Convocatoria INV-RP-2018-001 para la Invitación a cuando menos tres personas N° INV-RP-6000-001-18 de la "Rehabilitación del muro de contención y patio de maniobras del Almacén del Instituto Veracruzano de la Vivienda"

ACTA DE JUNTA DE ACLARACIONES

Realizar la junta de aclaraciones correspondiente a la **Convocatoria INV-RP-2018-001** correspondiente a la **Invitación a cuando menos tres personas no. N° INV-RP-6000-001-18** que contiene las bases de contratación de obra pública a precios unitarios de los trabajos relativos a la **"Rehabilitación del muro de contención y patio de maniobras del Almacén del Instituto Veracruzano de la Vivienda"**

Anexo 1

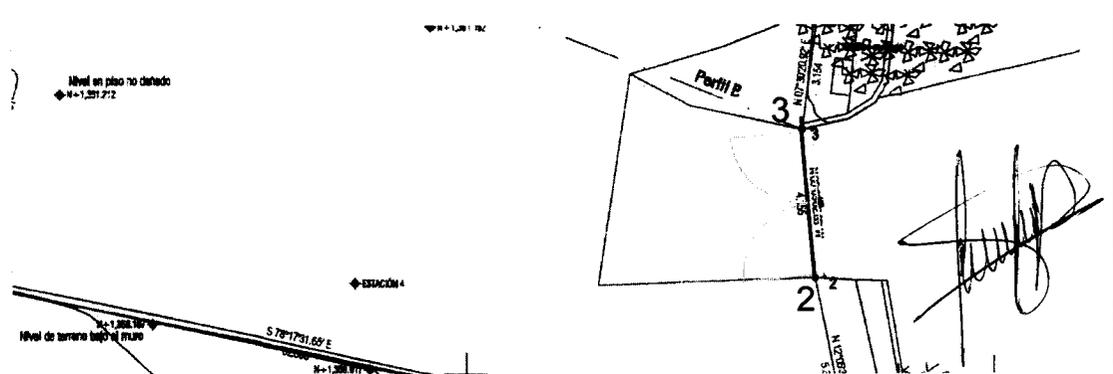
7.-	Catálogo de conceptos	En la partida de patio de maniobras, en el concepto pm-11 suministro y colocación de portón la unidad de medida es pieza pero no indica ¿cuáles son las dimensiones del portón? y ¿cuál es el diseño?	En el catálogo de conceptos actualizado se define las especificaciones del portón. En el concepto PM-11

- Bisagra hembra 2" x 5/8"
- Malla ciclónica calibre 11
abertura 55 mm
- Tubo poste de HG de 38 mm
pared gruesa de 2.28 mm
- Solera galvanizada 3/4" x 1/8"
- Tubo poste de HG de 51 mm
pared gruesa de 2.28 mm

- Bisagra macho 2" x 5/8"
- Redondo 5/8"
- Estribos de 1/4" a 12 cm
- Tornillo 5/16x2

- Base cuadrada de 25x25 cm de concreto
Concreto f_c=200 k/c²
Refuerzo de 4 diam de 3/8"
- Cabos de solera para anclaje
